# Экономический и Социальный Совет

Всемирный форум для согласования правил  
в области транспортных средств

### Предложение по дополнению 2 к поправкам серии 03 к Правилам № 127 ООН (безопасность пешеходов)

Представлено Рабочей группой по пассивной безопасности\*

Рис. 12  
Зона испытания ветрового стекла

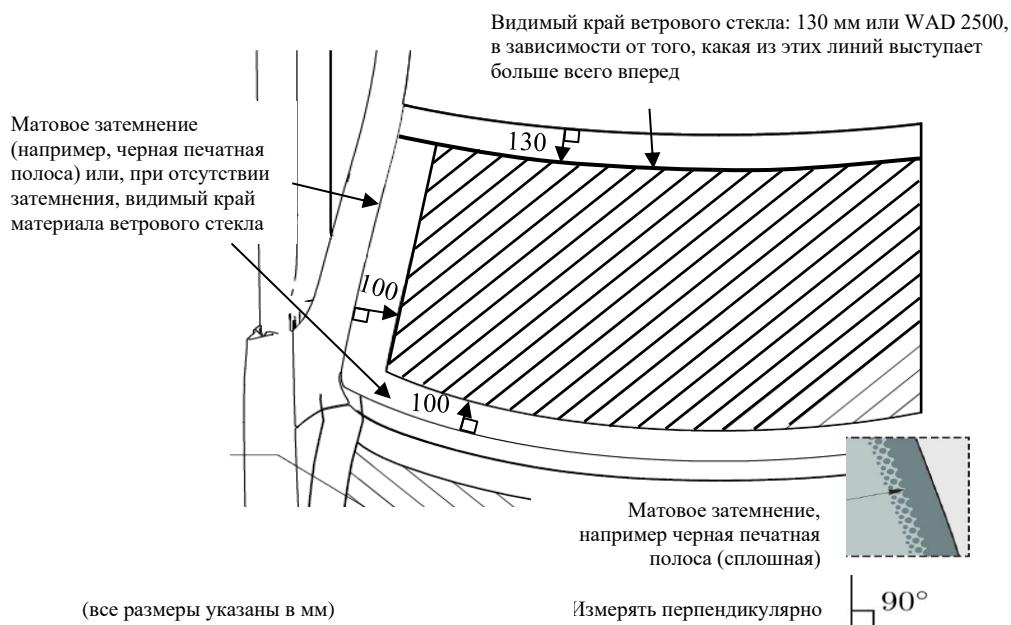
*Пункт 2.44 изменить следующим образом, включив рис. 12 и 13:*

- «2.44 “Зона испытания ветрового стекла” — это зона на внешней поверхности ветрового стекла. Она ограничена (см. рис. 12):
- спереди: линией, проходящей на расстоянии 100 мм позади матового затемнения ветрового стекла. В случае отсутствия матового затемнения эта линия измеряется от видимого края материала ветрового стекла;
  - сзади: WAD 2500 либо линией, проходящей на расстоянии 130 мм перед задним видимым краем материала ветрового стекла, в зависимости от того, какая из этих линий выступает больше всего вперед при заданном боковом положении;
  - с каждой стороны: линией, проходящей на расстоянии 100 мм внутрь от матового затемнения ветрового стекла. В случае отсутствия матового затемнения эта линия измеряется от бокового видимого края материала ветрового стекла.

Для а) и с): расстояние в 100 мм определяется с помощью гибкой ленты, удерживаемой внатяжку вдоль внешнего контура поверхности транспортного средства под углом 90° к касательной к границе матового затемнения, либо — в случае отсутствия матового затемнения — эта линия измеряется от видимого края.

Для b): расстояние в 130 мм определяется с помощью гибкой ленты, удерживаемой внатяжку вдоль внешнего контура поверхности транспортного средства под углом 90° к касательной к заднему видимому краю ветрового стекла.

Рис. 13  
Определение верхнего угла с помощью “кратчайшего расстояния”

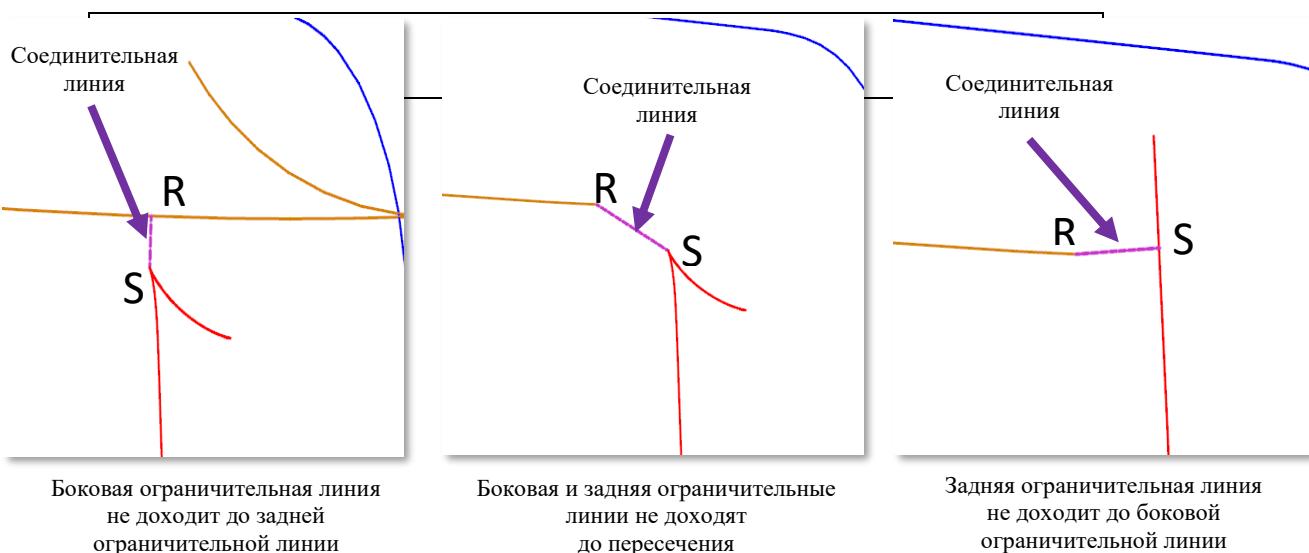
В зависимости от геометрической формы, если б) и с) не пересекаются, что приводит к появлению открытой зоны испытания, тогда маркировку изменяют, используя для этого кратчайшее расстояние, так чтобы ограничить открытую зону испытания (см. рис. 13).

**Частный случай, когда отсутствует четкий угол с “точкой Р”**

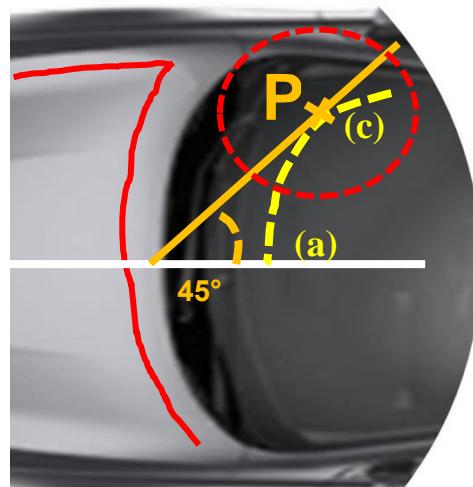
*Пункт 2.45, включить рис. 14 и 15 и изменить следующим образом:*

В случае если отсутствует четкая “точка Р”, где бы пересекались линии а) и с), определенные в пункте 2.44, тогда искомая “точка Р” определяется в точке первичного касания вертикальной плоскости, пересекающей вертикальную продольную центральную плоскость транспортного средства под углом 45°, с соединительной линией а)-с) границы зоны испытания ветрового стекла, как показано на рис. 15.

Рис. 16  
График и формула для критерия рывка

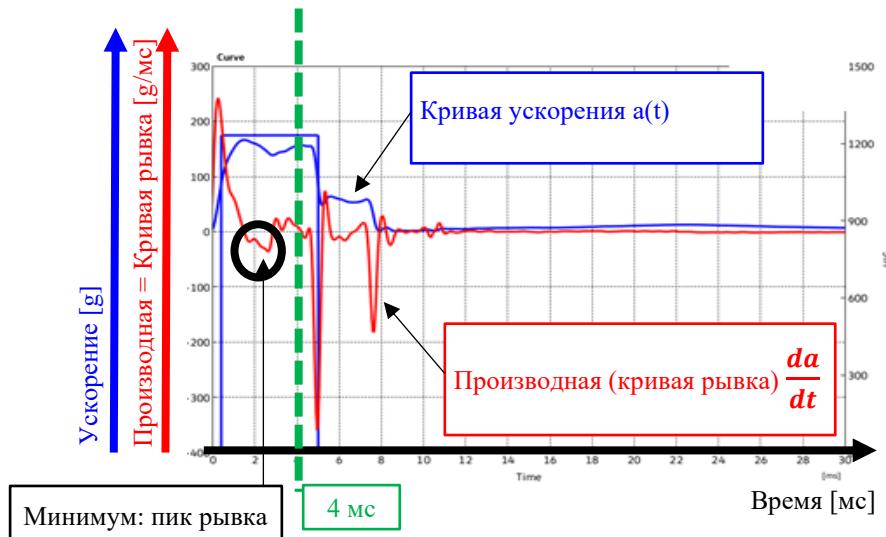
*Пункт 2.48, включить рис. 16 и изменить следующим образом:*

- a) абсолютное значение минимального показателя производной ускорения модели головы по времени оказывается меньше 180 g/mс в течение первых 4 мс после первоначального касания модели головы с ветровым стеклом, как показано на рис. 16; или
